MEMORANDO  
DSH-622-2024

Asunto: Revisión de Estudio de Impacto Ambiental Categoría II, “**VERDE MAR 2**”

## INFORME TÉCNICO No. DSH – 100- 2024

REVISIÓN DEL EsIA DEL PROYECTO DENOMINADO  
“VERDE MAR 2”

República de Panamá  
Verificación de Fuente Hídrica  
VERDE MAR

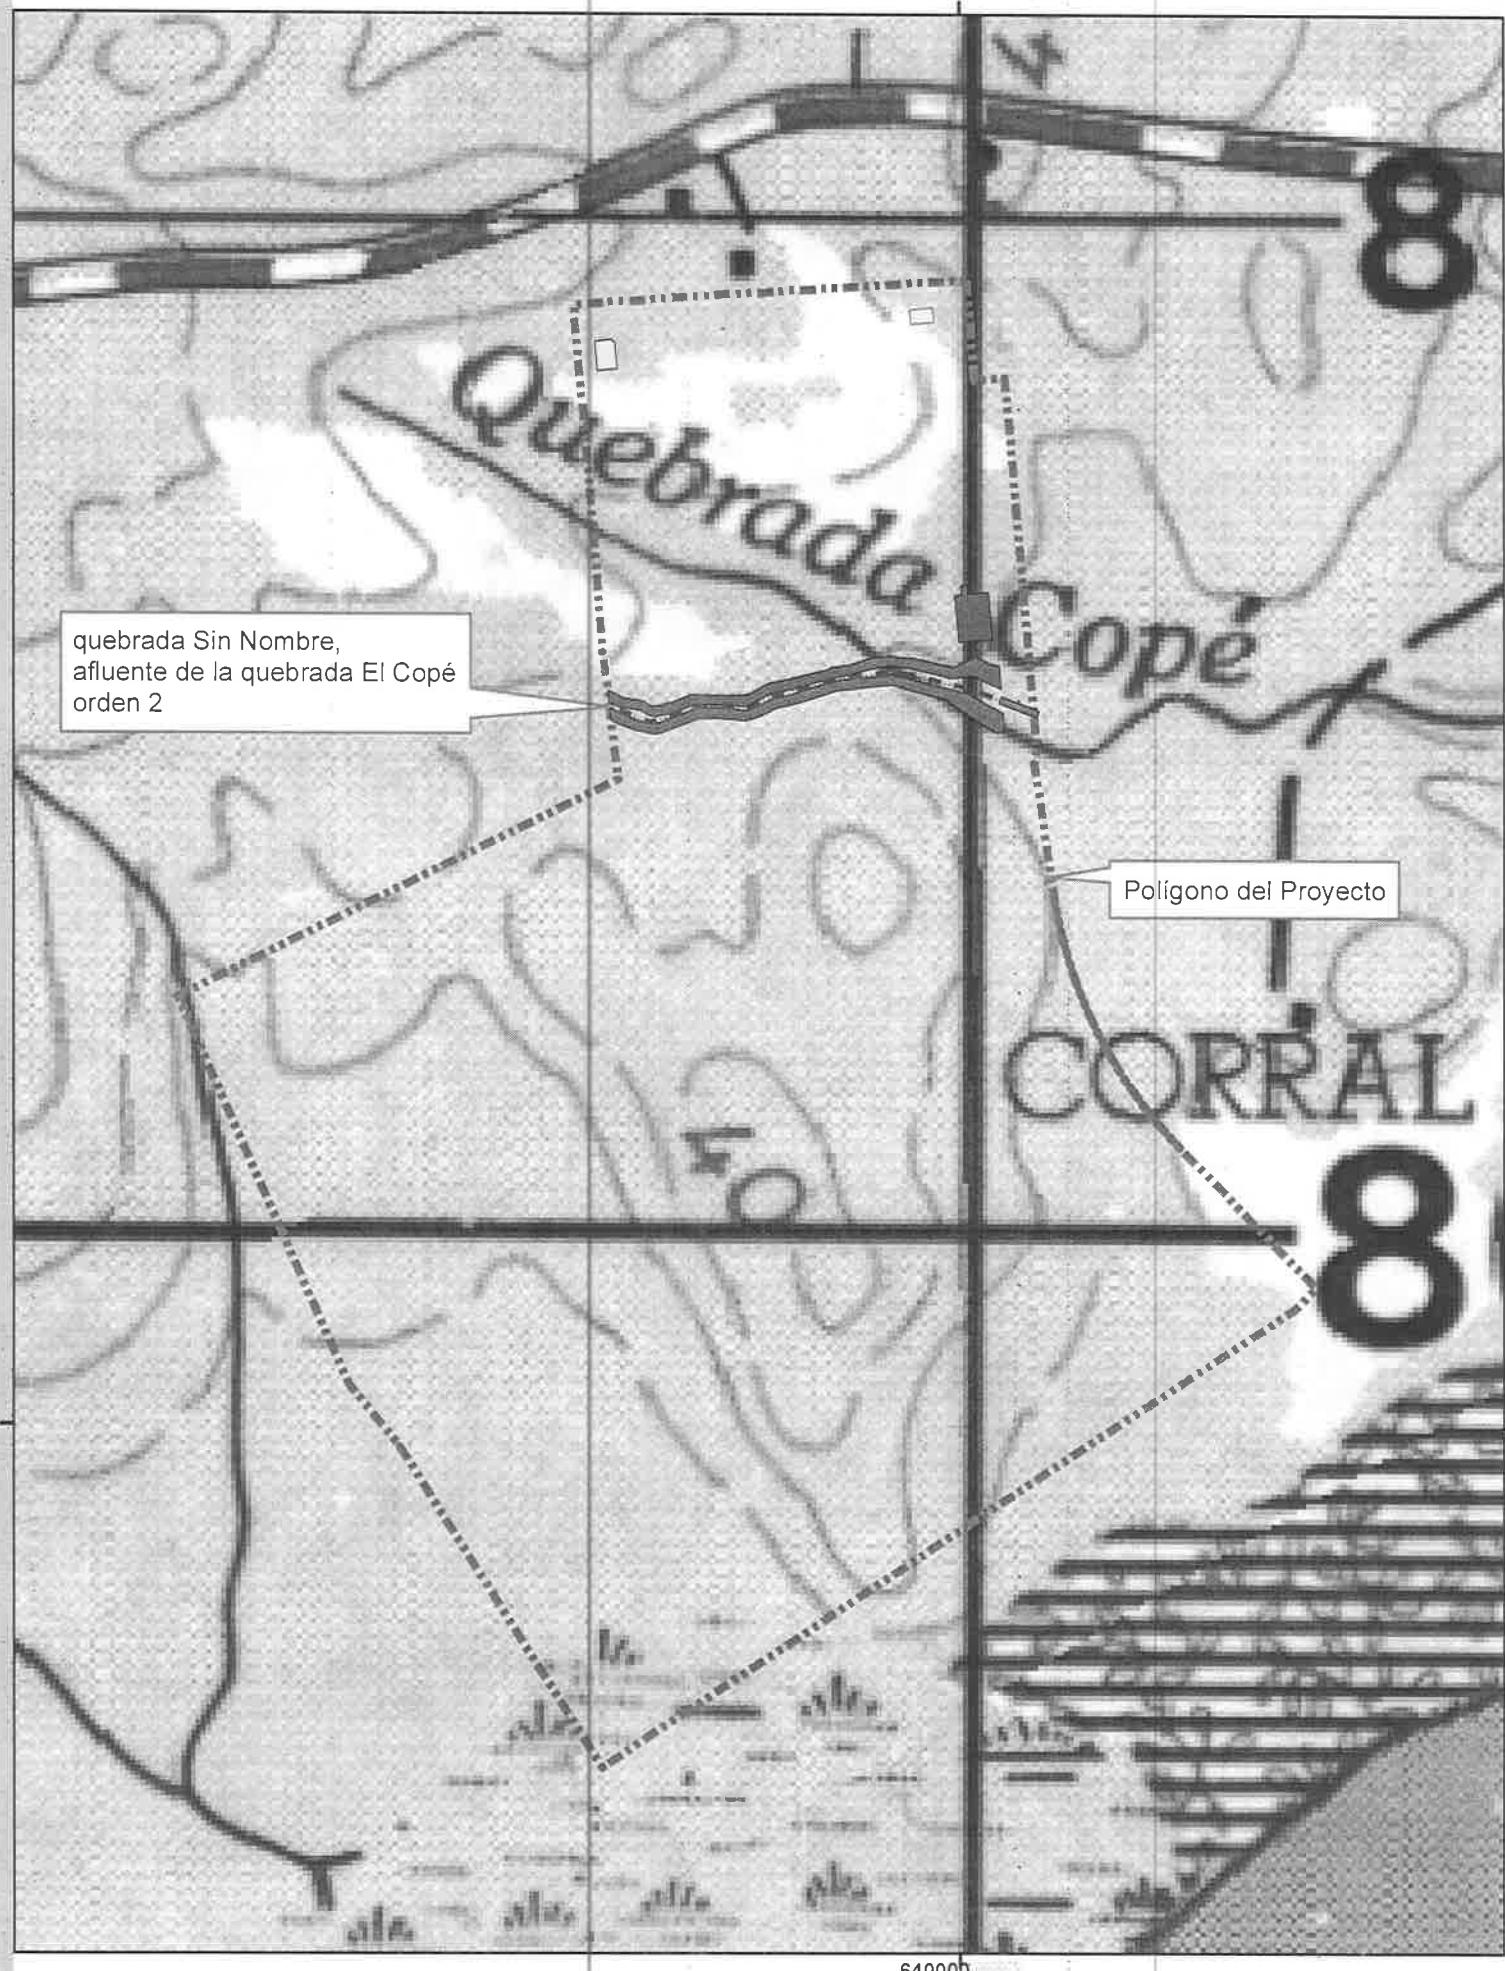
De acuerdo a la revisión de la información cartográfica en la base de datos del Departamento de Recursos Hídricos, dentro del polígono del proyecto existen dos cuerpos de agua superficial identificados como: la quebrada Copé y su afluente una quebrada Sin Nombre de orden 1 y 2 (Curso Principal y Subcuenca) respectivamente, según el orden jerárquico señalado en el artículo 1 de la Resolución No. DM 0180-2020 de 31 de Julio de 2020, del Ministerio de Ambiente y la base de datos del Departamento de Recursos Hídricos. El análisis del mapa se realizó utilizando la base de datos de la red hídrica a escala 1:50,000.
